- Examen du Plan DCE de la Métropole planches 1 à 4

# Examen du projet Plan DCE - Planche 1

# Suite à rencontre avec plusieurs associations de la presqu'île

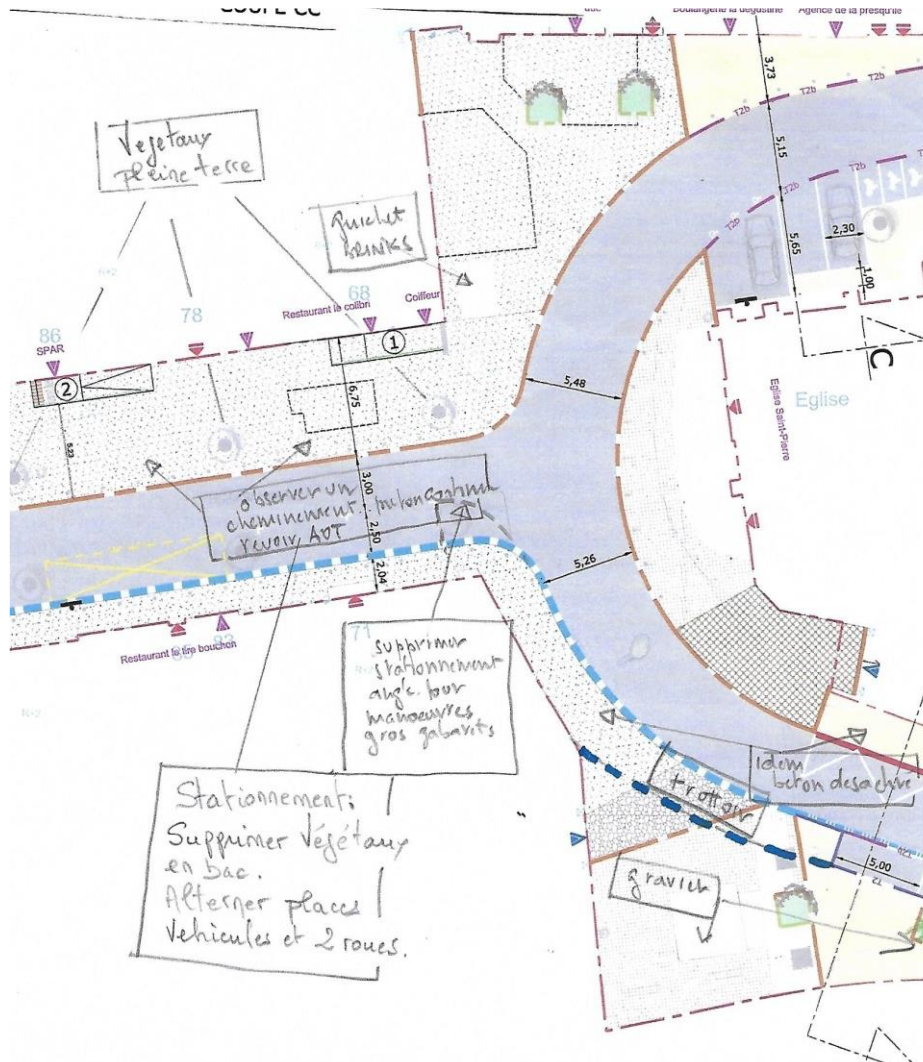
1. Face au « Tabac neutraliser une place de stationnement pour permettre le chargement/déchargement des bouteilles de gaz en partage avec un dépôt malade pour le cabinet de kiné
2. Devant l'escalier « Rompiquiou » encadrer la dernière place de stationnement
3. Élargir le trottoir entre la terrasse du « Provençal » et le bureau de Tabac
4. Futur escalier de la montée au « château », certains se prononcent pour sa suppression sinon le réaliser dans la masse du rocher comme l'escalier actuel plutôt qu'en béton
5. Le centre de la place devant la Poste devrait être réutilisé pour une fontaine ou un végétal endémique imposant
6. Prévoir des bancs au pourtour de la place et sur le trottoir

Planche 2

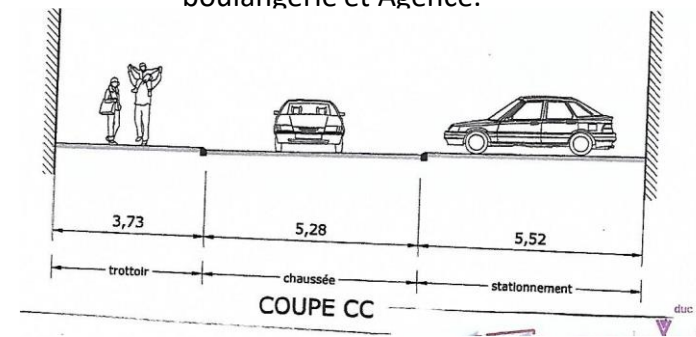
1. Droite en montant concevoir végétaux en pleine terre plutôt qu'en bacs
2. Veiller à la continuité du cheminement piéton vis-à-vis des AOT
3. Laisser un espace plus large entre AOT pour l'accès aux entrées d'immeuble
4. « bittes » de délimitation avec la chaussée de petit gabarit
5. Aménager un socle à l'emplacement de la guérite de l'office du Tourisme pour un DAB
6. Prévoir des bancs le long de la montée St Pierre
7. Uniformiser le revêtement en béton désactivé depuis le Bar Leduc jusqu'au carrefour du « Belvédère » devant boulangerie et Agence.

Planche 2

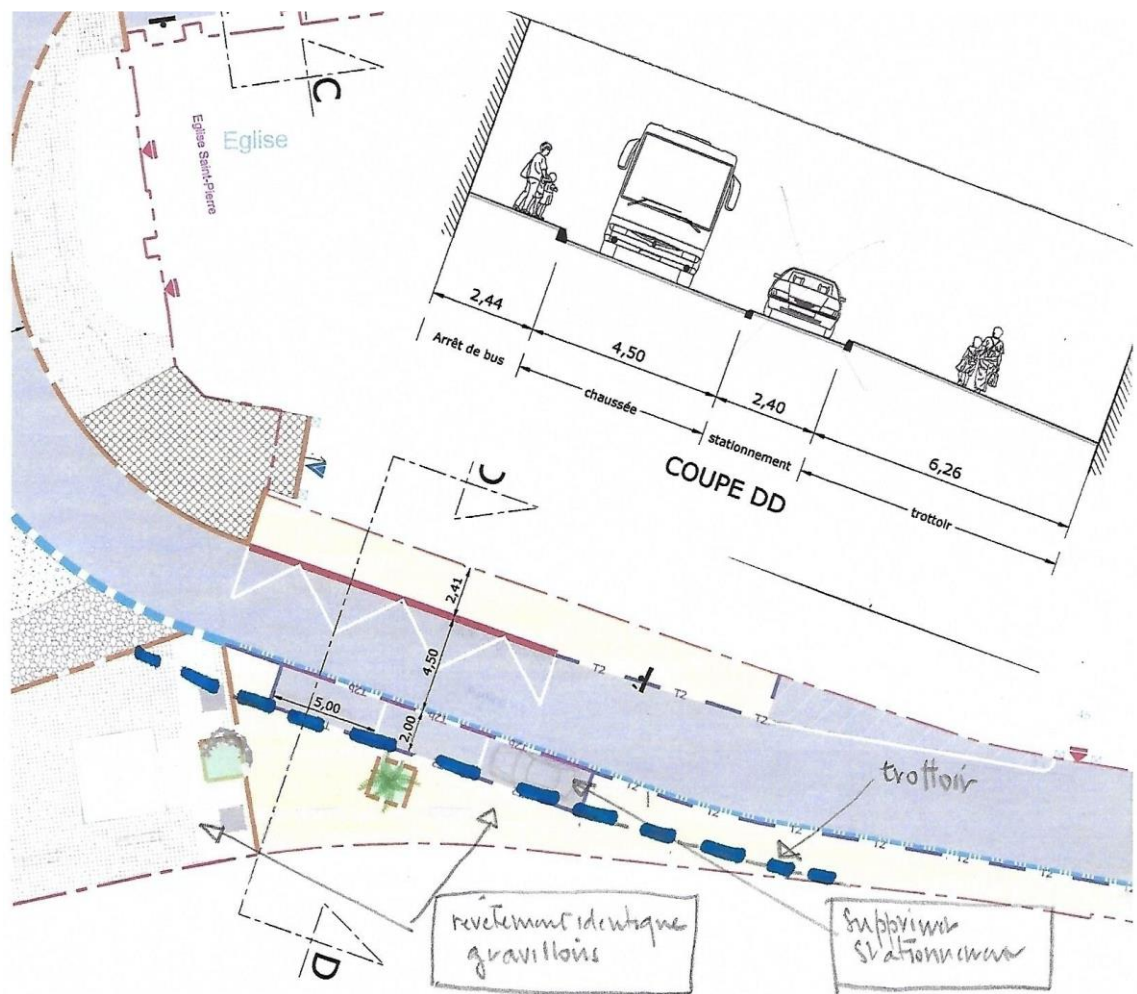
1. Au pourtour du monument aux morts conserver le gravier comme revêtement de sol
2. Pour suivre le trottoir en béton désactivé depuis le chemin du « Béton » jusqu'à la rue st Pierre et si nécessaire pour la continuité supprimer les trois places de stationnement
